Objet : Compléments au dossier de demande de Permis de Construire pour la réalisation d'une centrale solaire au sol sur la commune de Nogent

Le présent mémoire vise à apporter des éléments de réponse aux observations formulées par la Mission Régionale d'Autorité environnementale de la région Grand Est.

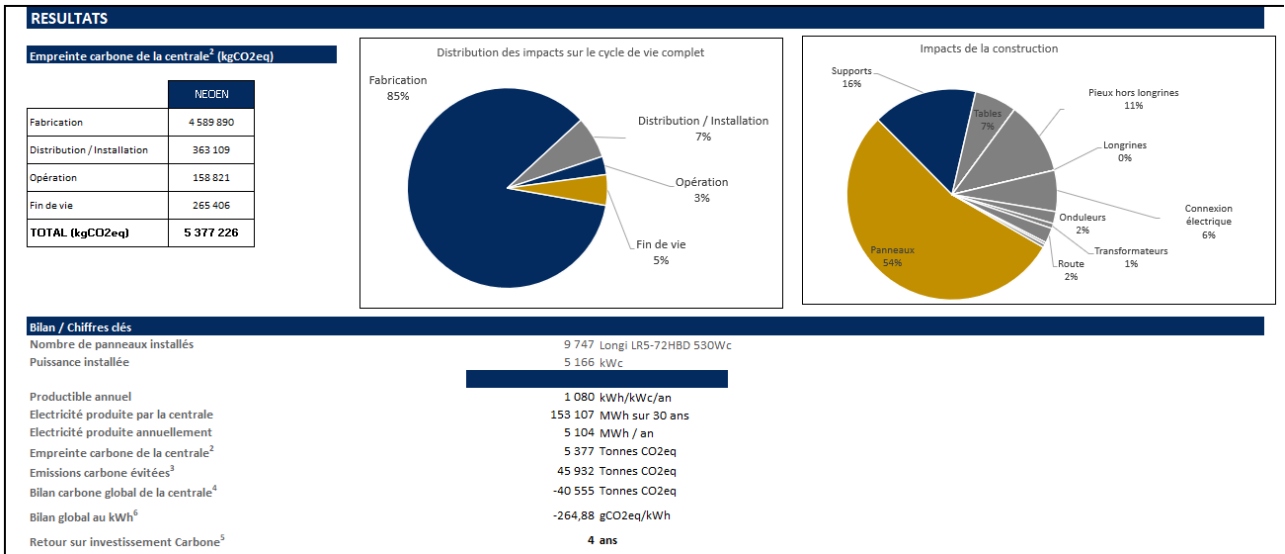
6) Préciser les références de ses calculs d'équivalence de consommation électrique et de davantage les régionaliser et expliciter sa méthodologie pour arriver au calcul d'émission de CO₂.

Régionalisation des calculs d'équivalence de consommation électrique

Les calculs d'équivalence de consommation électrique ont été repris avec les données régionalisées. Au regard des données du SRADDET (consommation électrique du secteur résidentiel du Grand Est de 16 448 GWh en 2016) et de l'INSEE en 2017 (2 471 309 ménages en Grand Est), on peut considérer que la consommation électrique moyenne d'un ménage en Grand Est est de l'ordre de 6,6 MWh par an. La production de la centrale photovoltaïque étant estimée à 5 580 MWh/an, cela conduit à une équivalence « brute » pour le projet d'une consommation électrique de l'ordre de 845 ménages et non pas 1 360 comme indiqué dans le dossier à partir de références nationales.

► **Corrections effectuées aux pages 152 et 228 de l'étude d'impact.**

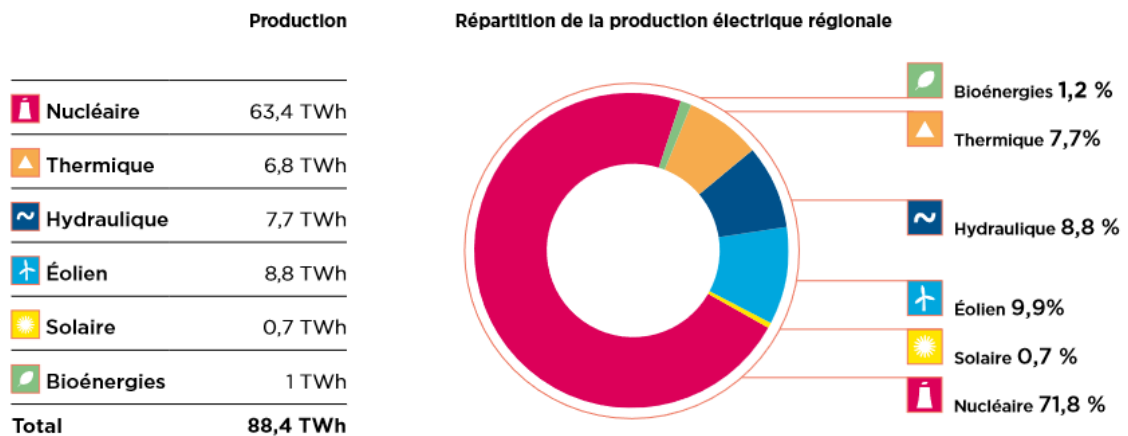
8) Compléter par une meilleure analyse et présentation des autres impacts positifs de son projet sur l'environnement.

En 2019, la région Grand Est a produit 88,4 TWh d'électricité, ce qui est stable par rapport l'année précédente. La production est majoritairement d'origine nucléaire, comme l'illustre le graphique suivant.

La production d'électricité par une centrale photovoltaïque est par nature intermittente (selon l'ensoleillement) et périodique (cycle journalier). Ainsi elle se substituera de manière partielle aux productions d'électricité d'appoint de la région type centrales thermiques, à hauteur de 0,08 % (production estimée de la centrale de 5,582 GWh annuellement). Le projet participera également à la couverture de la consommation par la production régionale, largement excédentaire (+ 207,2% en 2020 en moyenne annuelle).

► Ajout effectué page 228 de l'étude d'impact.
